東京港（一部変更）

１）概　要

内航海運におけるフェリーの大型化に対応するため、中部地区のフェリー埠頭計画、大規模地震対策施設計画等を変更する。

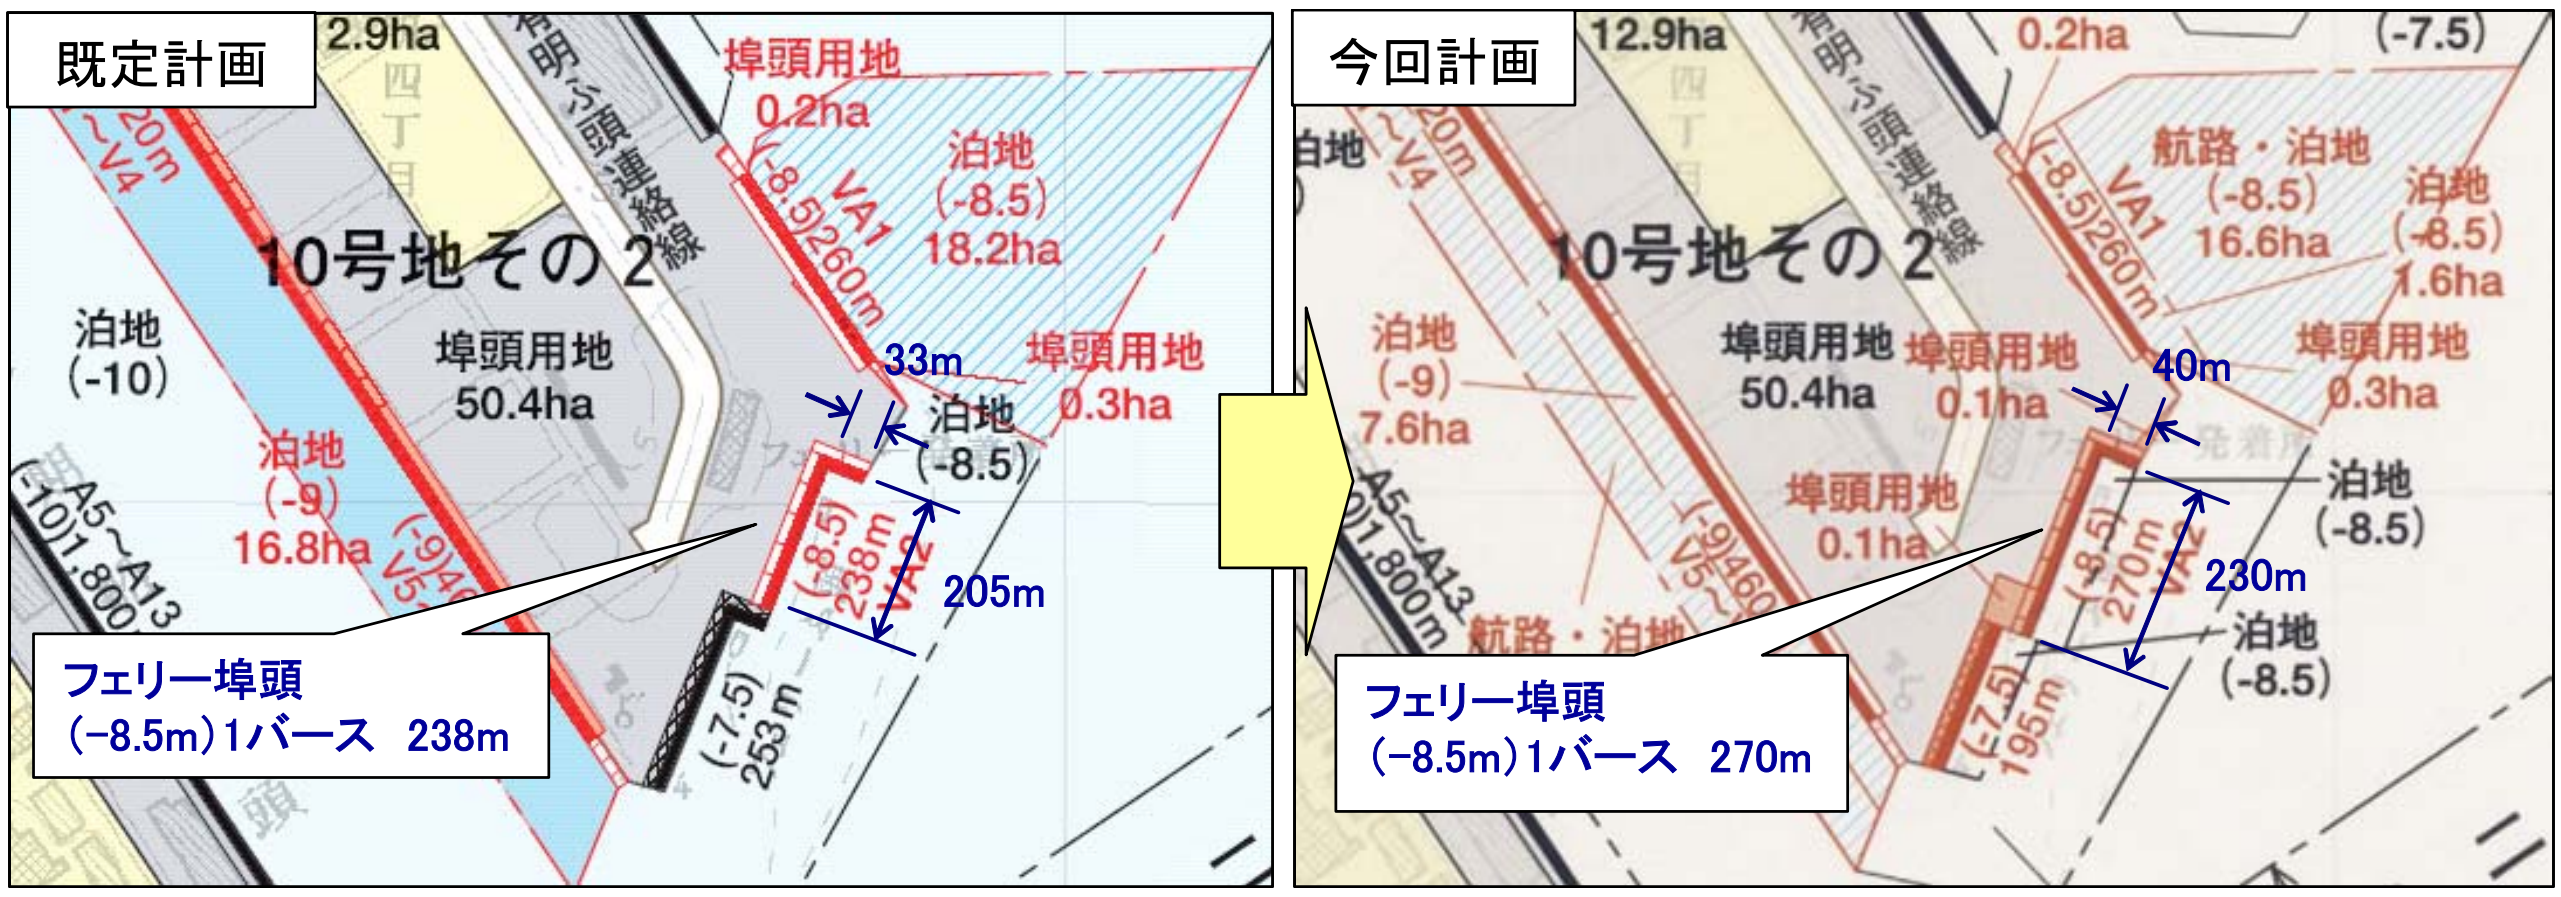
［フェリー埠頭計画および大規模地震対策施設計画］

中部地区（１０号地その２）

水深　８．５ｍ　岸壁１バース　延長２７０ｍ（大規模地震対策施設）

埠頭用地１４ｈａ（荷捌施設用地及び保管施設用地）（うち１３ｈａ既設）

［水域施設計画］

中部地区

１）泊地	水深	９．０ｍ	面積	８ｈａ
	水深	８．５ｍ	面積	２ｈａ
１）航路・泊地	水深	９．０ｍ	面積	９ｈａ
	水深	８．５ｍ	面積	１７ｈａ

［船舶の物資補給等への対応］

中部地区（１０号地その２）

水深　７．５ｍ　岸壁１バース　延長１９５ｍ
